Bebauungsplan Einkaufszentrum Stadtpromenade

Offenlagebeschluss

Zusammenfassung Änderungen I

Änderungen des Bebauungsplanentwurfs EKZ Stadtpromenade Stand 28.4.2016 gegenüber des Entwurfs vom 04.03.2016

Zusammenfassung Änderungen II

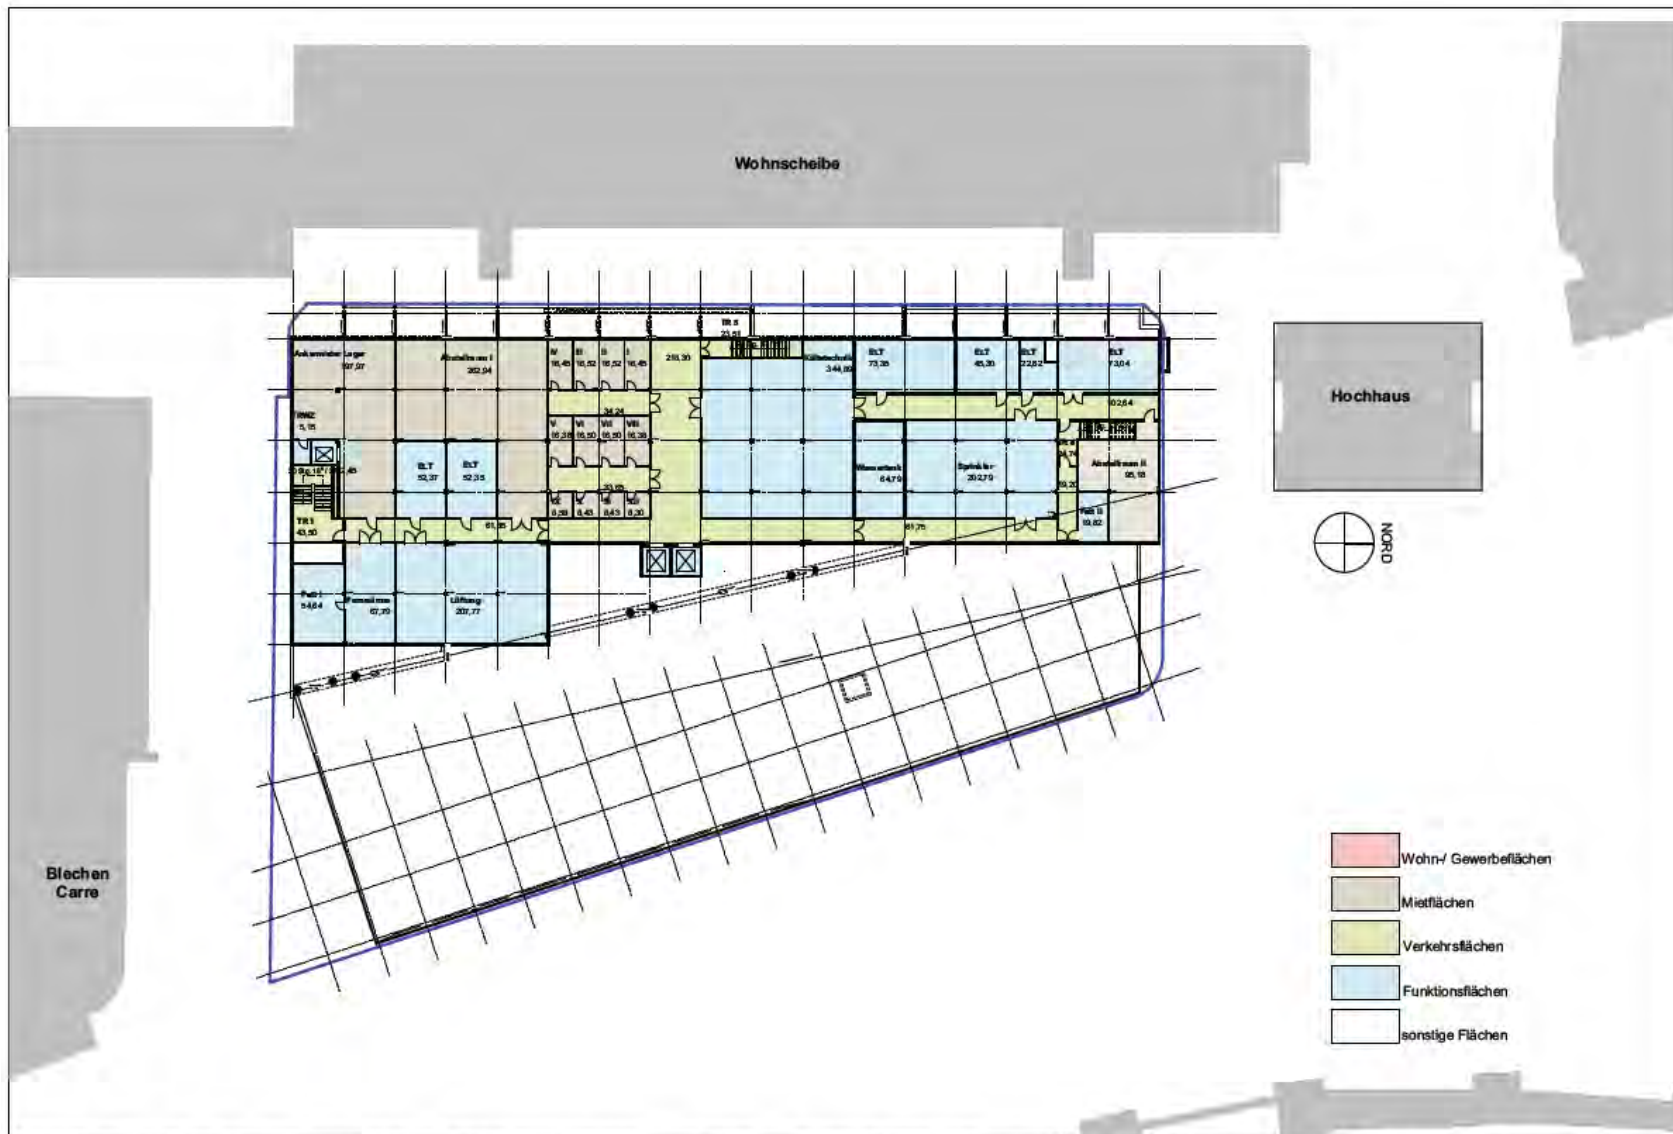
- Die zulässigen Vollgeschosse im Stadtfenster Nord werden von IV auf III reduziert.
- In der textlichen Festsetzung 1.10 wird der Immissionsort IO6 (Nachweisort) entsprechend der neuen Höhen auf 12 m festgelegt (bisher 14 m)
- Die lichte Höhe für die auskragenden Dächer in der Festsetzung 1.4 sowie in der Planzeichnung (südöstlicher Eingangsbereich MK1) werden durch die geringeren Höhen auf mindestens 4,20 angepasst (bisher 5 m)
- Der Hinweis 4.5 wird aufgrund der geänderten Dachbegrünung geringfügig angepasst (bisher 2.841 m² Begrünung außerhalb, jetzt 2.817 m²)
